PREGUNTAS Y RESPUESTAS AL PROCESO CHL/SDC/159/2019

“Servicio de obras para la adecuación de Espacio colaborativo y Asociativo INHUB en la región del Bio-Bio”

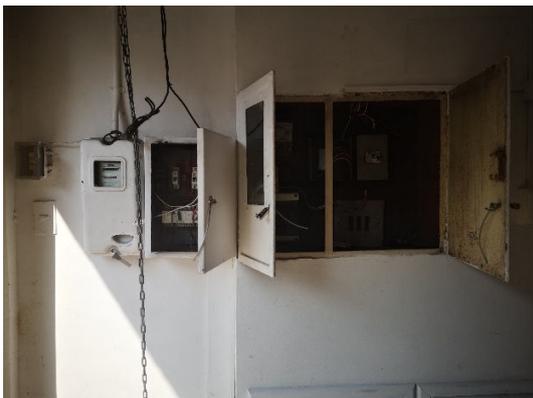
10.- Se entregó información en lámina L-09 respecto de requerimientos de alumbrado y enchufes nuevos, sin embargo, no se informó situación actual del TDA/F.

Respuesta: La nueva instalación eléctrica deberá alimentarse del tablero existente y su ejecución deberá acogerse a la normativa vigente.

Se adjuntan fotos del TDA existente.
